Hinweis:

Durch Exemplarstreuung von Bauteilen kann es vorkommen, daß die Schaltung bei 1 **Zelle** nicht Ordnungsgemäß arbeitet. Um dies zu verhindern muß die Schaltung wie folgt abgeändert werden.

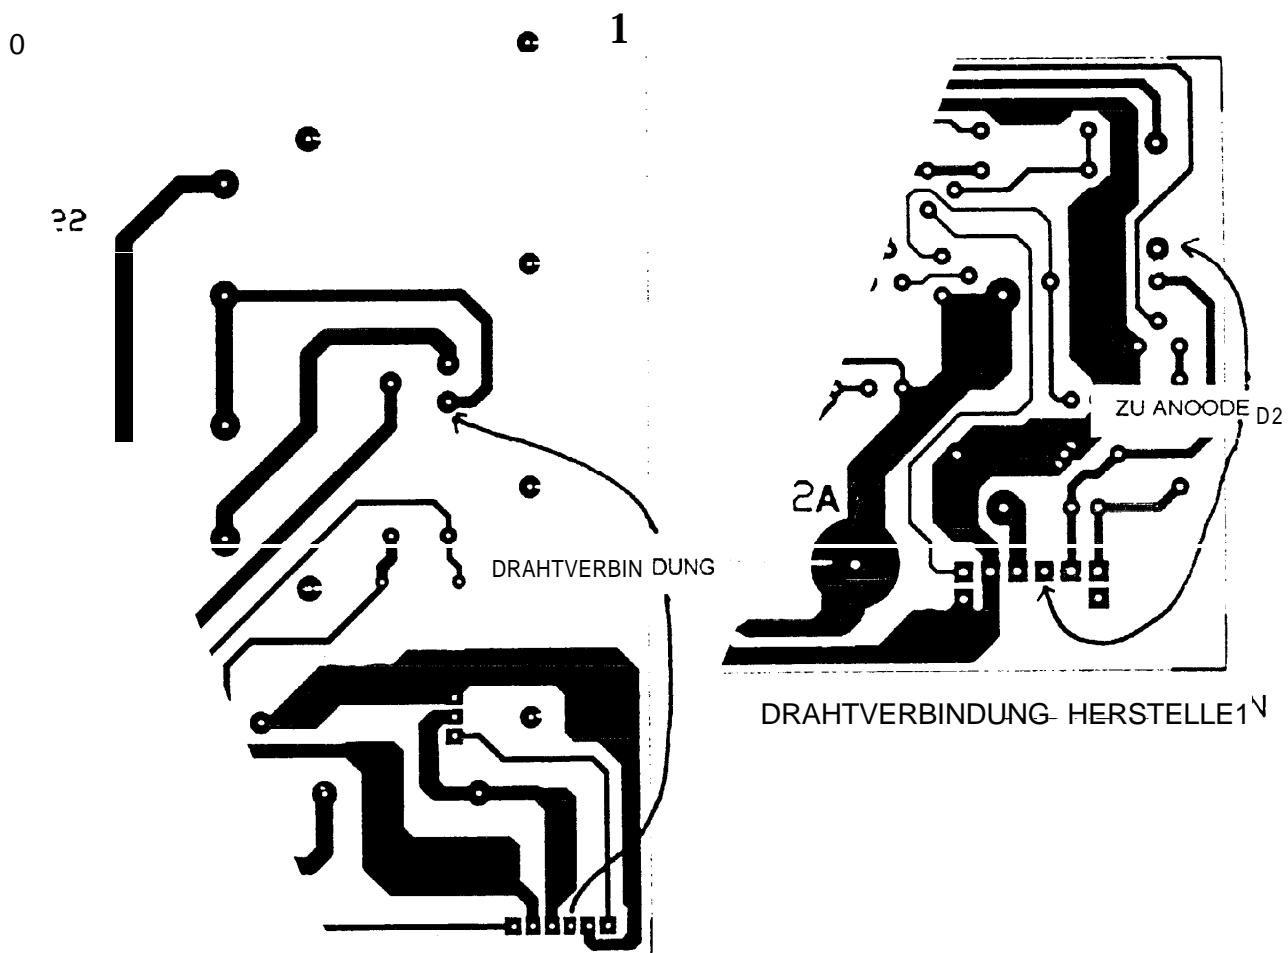
Bauteileänderung:

RZ = 8,2k grau, rot, rot, R22/R44 = 1 k braun, schwarz, rot, C4 = 100µF.

Zusätzlich müssen zwei Drahtverbindungen hergestellt werden.

Frontplatine: Buchsenleiste Pin 3 zu Anode D2

Trafoplatine: Stiftleiste Pin 3 zu Mittenanzapfung Trafo (Sekundärseite-Leiterbahnverbindung zum Relais)
